#### Dodatečná informace – č. 1 - vysvětlení zadávací dokumentace:

#### „Sternberk, most přes Sprchový potok (u koupaliště)“

(zábradlí na přilehlém mostě:

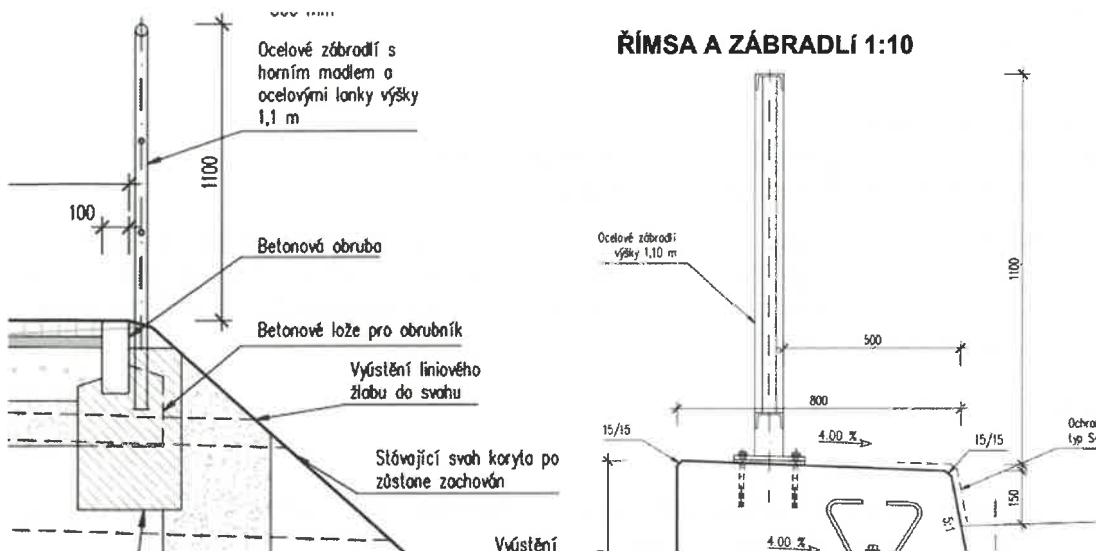
Dobrý den,  
v celé PD, která je součástí ZD jsme nenašli žádné výkresy zábradlí, ani v jednom ze stavebních objektů SO 101, 102 či 201, kde se zábradlí nachází.  
To stejné platí o výkresu brány v objektu SO 201.  
Žádáme tímto o doplnění PD v potřebném rozsahu pro možnost zodpovědného nacenění této části veřejné zakázky.  
Děkuji Vám

zábradlí je definováno vždy v příčných řezech. U objektů SO 101 a 102 se jedná o ocelové zábradlí s horním madlem a ocelovými lanky – viz níže a zábradlí na mostě je klasické mostní z profilů U80 – stejné jako na přilehlém mostě – viz příloha. Detailní rozkreslení je na zhotoviteli v rámci RDS a v případě zábradlí také VTD.
